**CCR-VIA -- COMITATO DI COORDINAMENTO REGIONALE PER LA
VALUTAZIONE D'IMPATTO AMBIENTALE**

Giudizio n° 2796 del 22/06/2017

Oggetto Rinnovo di autorizzazione allo scarico ai sensi della L.R. n.60/2001 e s.m.i. di un impianto di depurazione biologica a fanghi attivi

**Verifica di assoggettabilità a VIA
SACA S.p.A. - Rinnovo autorizzazione scarico impianto di depurazione biologica a fanghi attivi**

Fig. 6 – Stralcio della carta delle pericolosità del PSDA (da fig. 5 contenuta nello SPA)

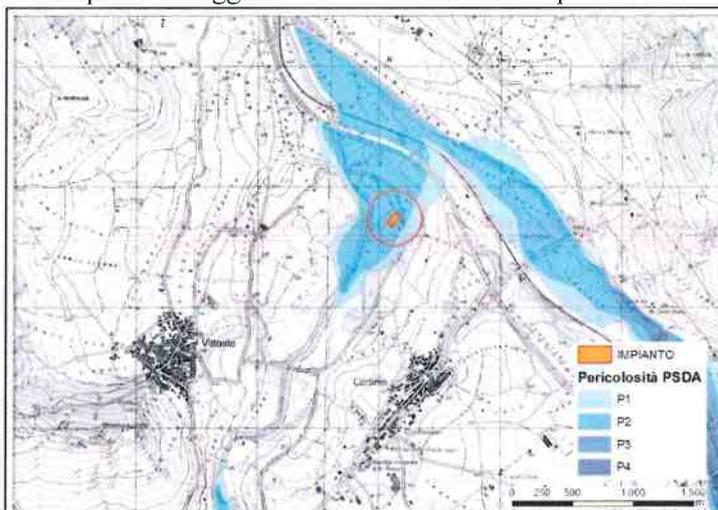
Nello SPA si riferisce che l'impianto in oggetto è situato in un'area di pericolosità idraulica media (P2).

Secondo l'art.21 del PSDA, nelle aree di pericolosità idraulica media sono consentiti soltanto determinati interventi, tra i quali non appare sia previsto il progetto in oggetto.

Tuttavia, lo SPA afferma che, per le sue caratteristiche, l'impianto è compatibile con le previsioni e le prescrizioni del PSDA non sussistendo il divieto di ubicazione del depuratore, probabilmente in quanto realizzato/entrato in esercizio in data antecedente alla sua approvazione.

Preso atto che l'impianto è esistente e regolarmente autorizzato, è necessario approfondire lo studio preliminare con le azioni di mitigazione già poste in essere o in progetto, in considerazione del regime vincolistico dell'area (Es. PSDA). Inoltre si richiede l'acquisizione del parere sulla Valutazione d'Incidenza.
